**Contribution NEXSTONE à l'enquête publique
concernant le PLUi de plaine Limagne**

Objet : Exploitation de carrières, règlements écrits et graphiques, sur-trame carrière et l'article R.151-34 du code de l'urbanisme :

Annexe n°1a : FOCUS sur le zonage cartographié au droit de la carrière de Vensat
 dans le document intitulé « ZONAGE_PLUi_PROJET_Vensat »
 soumis à la présente enquête publique

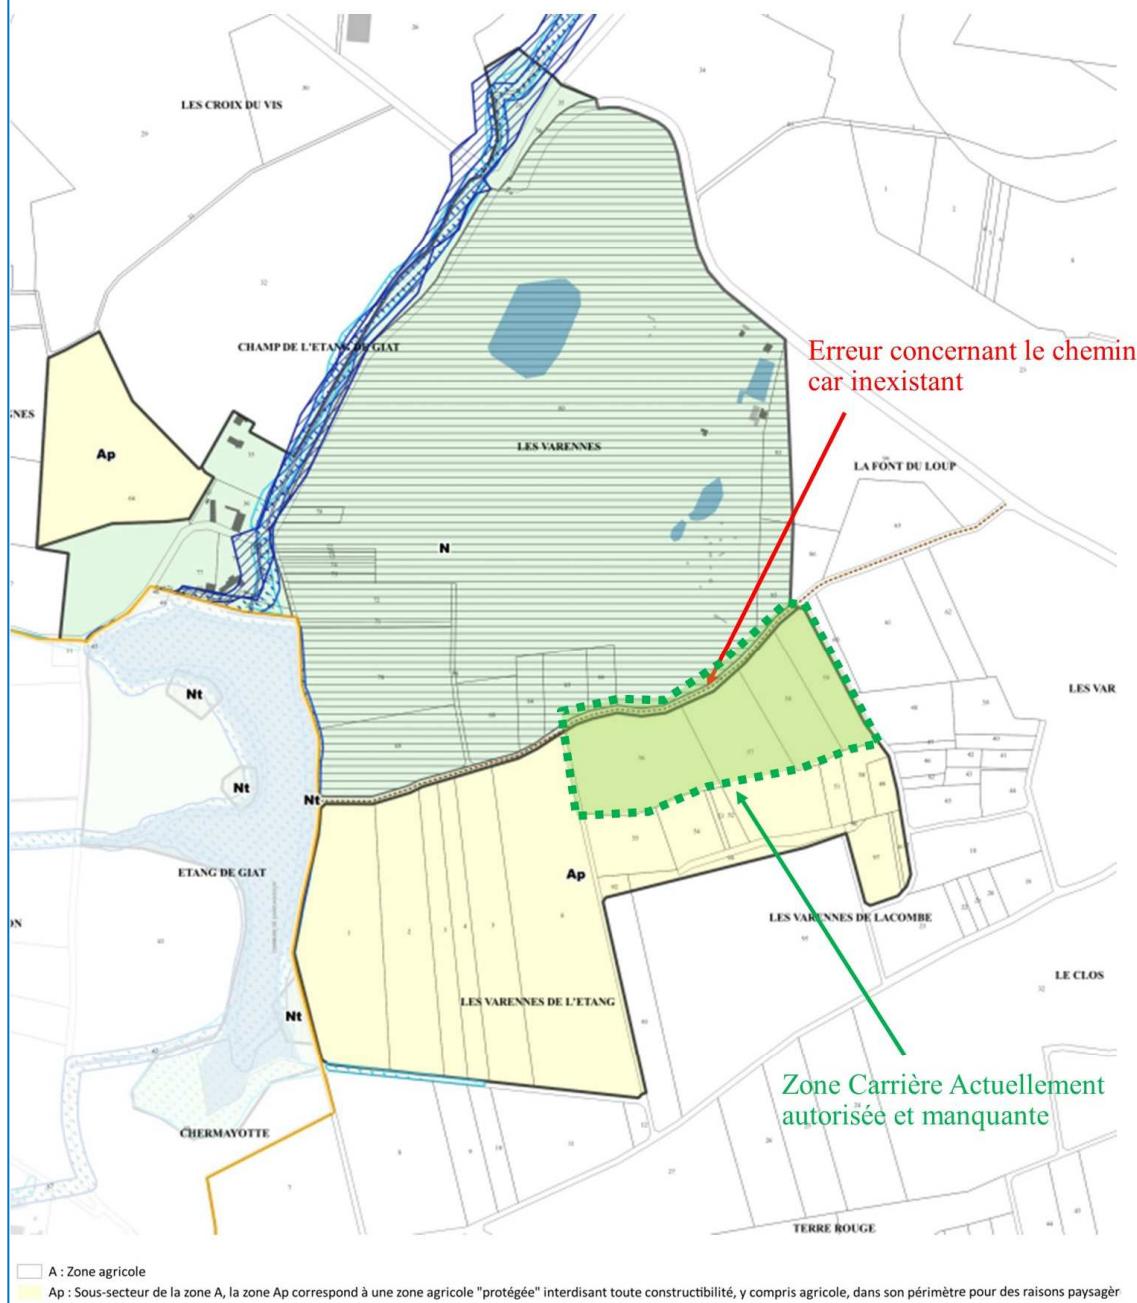
- L'emprise autorisée de la carrière de Vensat, définie par les arrêtés préfectoraux n°2014198-0010 (17 juillet 2014), n°2023150 (3 février 2023) et n°202501118 (17 janvier 2025), n'est pas correctement représentée sur le document intitulé « ZONAGE_PLUi_PROJET_Vensat ».
- Un chemin est cartographié à travers la fosse actuellement exploitée, ce qui est incompatible avec l'activité en cours (un ancien chemin existait mais il a été déclassé depuis de nombreuses années).
- Un sous-secteur de zone agricole protégée (Ap) est cartographié à l'emplacement de la carrière, alors que ce secteur devrait être reconnu comme secteur protégé en raison de la richesse du sol ou du sous-sol.

Vous trouverez ci-joint en annexe n°1a et 1b une explication cartographique des erreurs identifiées.

Annexe n°1b : FOCUS sur l'évolution du zonage nécessaire au droit de la carrière de Vensat
 dans le document intitulé « ZONAGE_PLUi_PROJET_Vensat »

Périmètre de carrière délimité au titre de l'article R151-34 2° du CU

Voies et chemins à créer ou à préserver au titre de l'article L151-38 du CU
